Nota van zienswijzen ontwerp uitwerkingsplan Lommerrijk, fase 1, 6 woningen

Deel 1 Inleiding

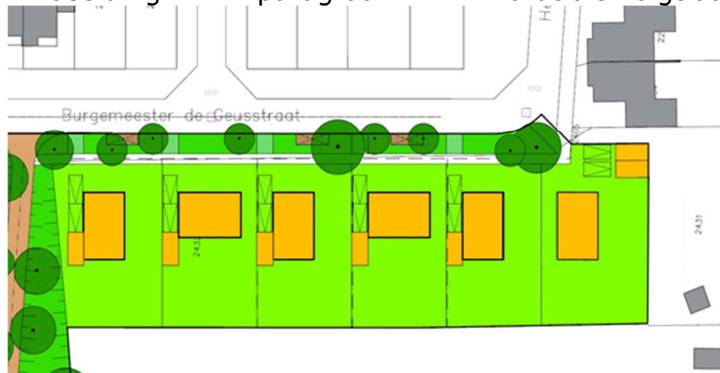
De vrijstaande woningen van Lommerrijk Fase 1 staan getekend aansluitend op de achtertuin (van der Duinstraat 98) van reclamant.

In de huidige plannen wordt niet gesproken van een bouwvlak maar van een gevelgrens. Wat betekent dat de hoofdmassa van het te bouwen huis achter de achtertuin van reclamant heel dichtbij de achtergrens kan komen te staan.

Verzocht wordt om deze gevelgrens van de hoofdmassa die parallel aan de "Burgermeester de Geusstraat" loopt en het bouwvlak aan te passen zodat de gevelgrens (oost – west richting) die op de tekening ook is ingetekend op te schuiven naar het noorden zodat deze aansluit op het bouwvlak van de hoofdmassa.

Als deze aanpassing doorgevoerd wordt kan de hoofdmassa van de eerste woning 25 meter of verder van de achtergevel komen.

In de plantoelichting staat op afbeelding 2.2. een indicatieve verkavelingsopzet. Deze afbeelding is slechts een illustratie. De afbeelding strookt inderdaad niet met de verbeelding van het uitwerkingsplan. Uit de verbeelding van het uitwerkingsplan valt af te leiden dat het perceel van reclamant niet is meegenomen in dit uitwerkingsplan. Deze strook grond is immers niet van de gemeente.

De afbeelding in de toelichting van het uitwerkingsplan zal hierop worden aangepast.

-Afbeelding 2.2 in paragraaf 2.2.2. wordt als volgt aangepast:
